参考資料-5

チェックシート

参考資料-5 チェックシート 目次

様式-5(土)	横断図(1/2)
自然現象の種類	土石流
箇所番号	I-1-11-8869隣b
箇所名	三草(8869隣b)
所在地	庄原市東城町川島

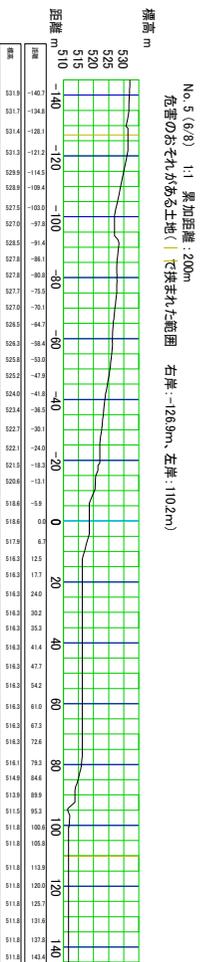
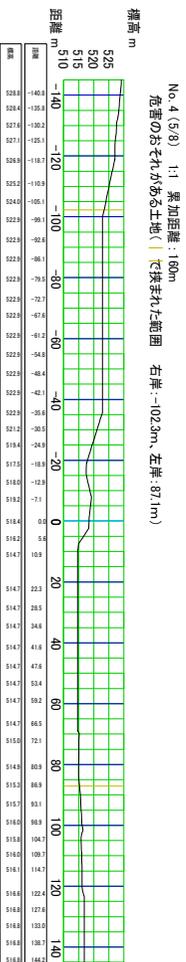
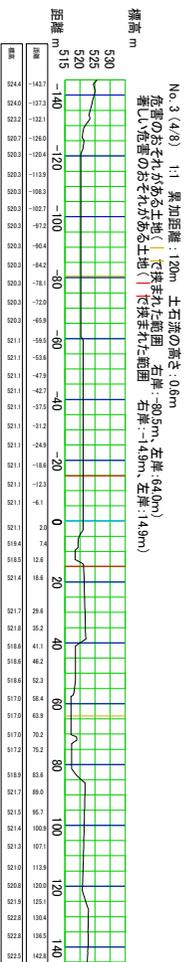
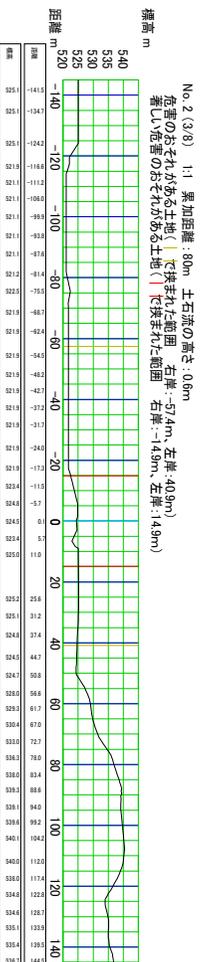
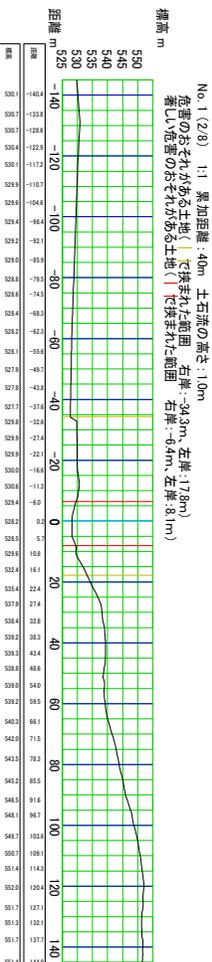
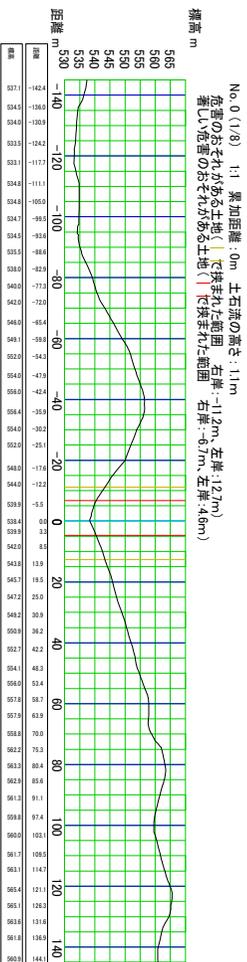
数値が読み取れるか。

【横断図】 断面番号: 0-1

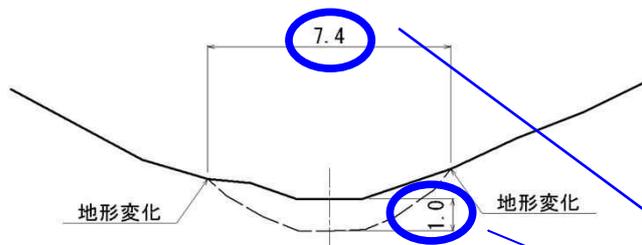
様式-6①と整合しているか。

整合しているか。

様式-6(土)⑩	流下方向ならびに基準地点の設定
自然現象の種類	土石流
箇所番号	I-1-11-8869隣b
箇所名	三草(8869隣b)
所在地	庄原市東城町川鳥

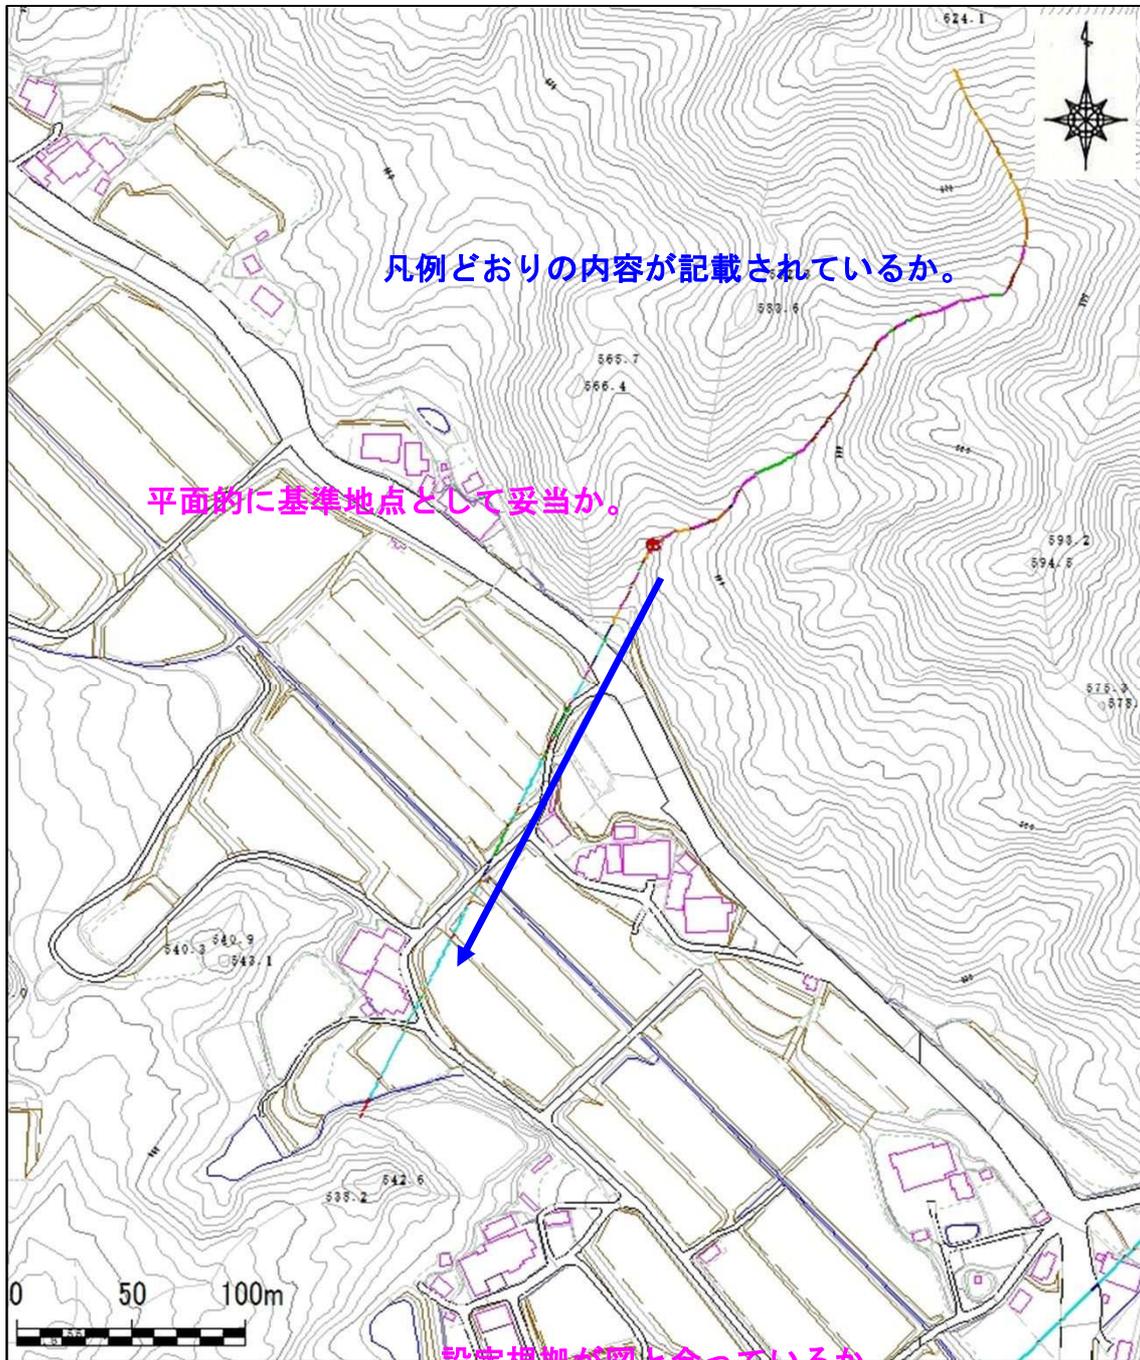
基準地点の設定根拠	ほかに候補が考えられないか。 谷幅が広がり始める谷出口を基準地点とした。
土石流の流下方向の設定根拠	基準地点直下より土石流の直進性を考慮して谷の開口方向に直線的に設定した。
